高浜発電所 1、2号機

使用済燃料ピット用中性子吸収棒集合体の削除
に係る設計及び工事計画変更認可申請について

2020年 6月 2日

関西電力株式会社

図 既工事計画における各領域での貯蔵可能な燃料の条件

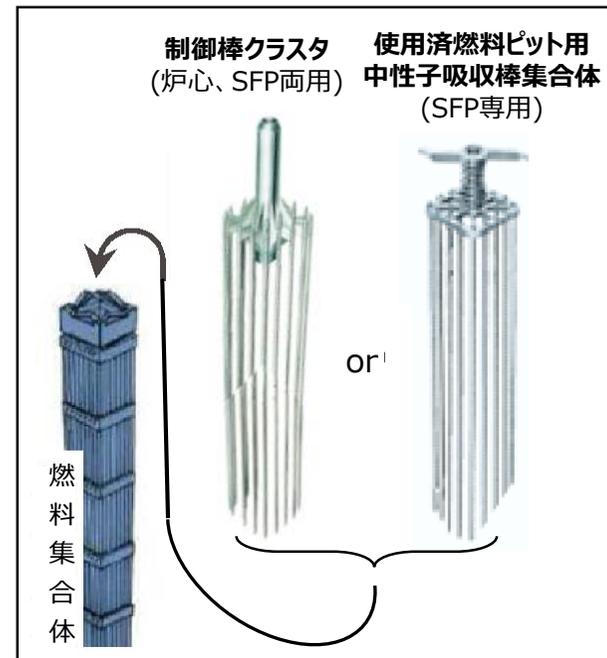
- 高浜1,2号機の既工事計画では、実用発電用原子炉及びその附属施設の技術基準に関する規則（以下、技術基準規則）第69条のうち、SFP未臨界性に係る要求への適合のため、使用済燃料ピット用中性子吸収体として「制御棒クラスタ若しくは使用済燃料ピット用中性子吸収棒集合体※」を使用する設計とし、平成28年6月10日に認可を得ている。

燃料の燃焼度および使用済燃料ピット用中性子吸収体の挿入の有無により貯蔵エリアを管理する。

SFP未臨界性維持のための使用済燃料ピット用中性子吸収体として、制御棒クラスタ若しくは使用済燃料ピット用中性子吸収棒集合体を使用する設計から、制御棒クラスタのみを使用する設計へ変更する。

当面の使用予定がなくなった使用済燃料ピット用中性子吸収棒集合体を工事計画から削除することとし、基本設計方針の変更を行う。
